リコール届出一覧表

リコール届出日：平成29年2月14日

リコール届出番号	外-2435	リコール開始日	平成29年2月15日
届出者の氏名又は名称	ジャガー・ランドローバー・ジャパン株式会社 代表取締役 ハンソン・マグナス・ユタカ	製作国：英国 製作者名：ジャガー・ランドローバー・リミテッド 問い合わせ先： ジャガーお客様相談室 0120-922-772	
不具合の部位（部品名）	原動機（補機駆動ベルトアイドラープーリー）		
基準不適合状態にあると認める構造、装置又は性能の状況及びその原因	原動機の補機駆動ベルトのアイドラープーリーにおいて、製造時に設計で指示されていない塗装をしているため、使用過程で塗装が薄くなり取付ボルトの締結力が低下することがある。そのため、取付ボルトが緩み、そのままの状態で使用を続けると、取付ボルトが破断し、プーリーが脱落してパワーステアリングのアシスト力が失われ、ハンドルの操作力が増大するおそれがある。		
改善措置の内容	全車両、アイドラープーリーを良品と交換する。		
不 具 合 件 数	7件	事 故 の 有 無	なし
発 見 の 動 機	市場からの情報による。		
自動車使用者及び自動車分解整備事業者に周知させるための措置	<ul style="list-style-type: none"> ・使用者：電話又はダイレクトメールで通知する。 ・自動車分解整備事業者：日整連発行の機関誌へ掲載する。 ・改善実施済車には、運転席側ドアロックストライカー付近に外-2435のステッカーを貼付する。

改善箇所説明図

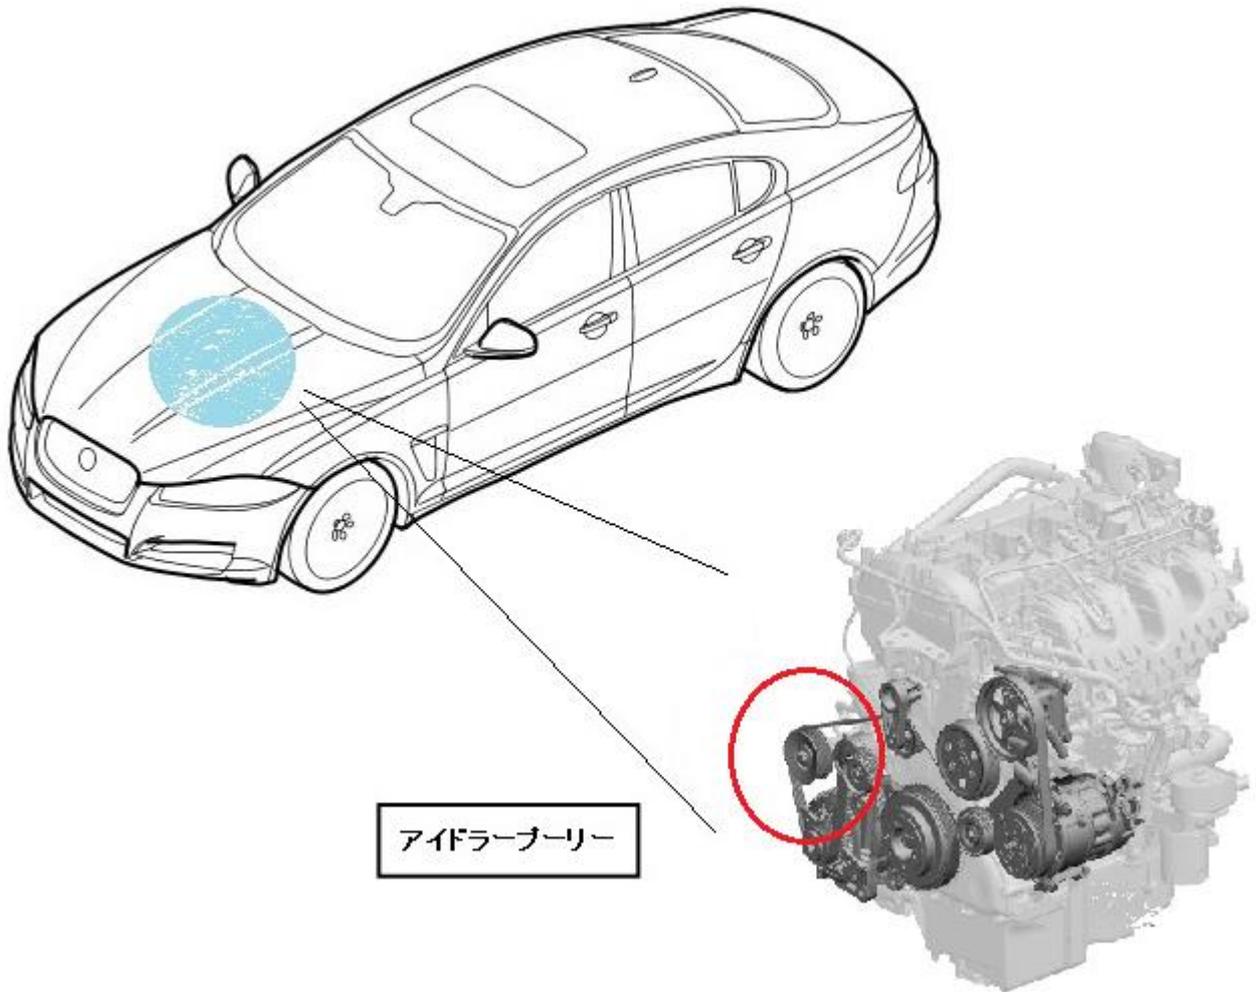
基準不適合発生箇所

原動機の補機駆動ベルトのアイドラプーリーにおいて、製造時に設計で指示されていない塗装をしているため、使用過程で塗装が薄くなり取付ボルトの締結力が低下することがある。そのため、取付ボルトが緩み、そのままの状態で使用を続けると、取付ボルトが破断し、プーリーが脱落してパワーステアリングのアシスト力が失われ、ハンドルの操作力が増大するおそれがある。

改善の内容

全車両、アイドラプーリーを良品と交換する。
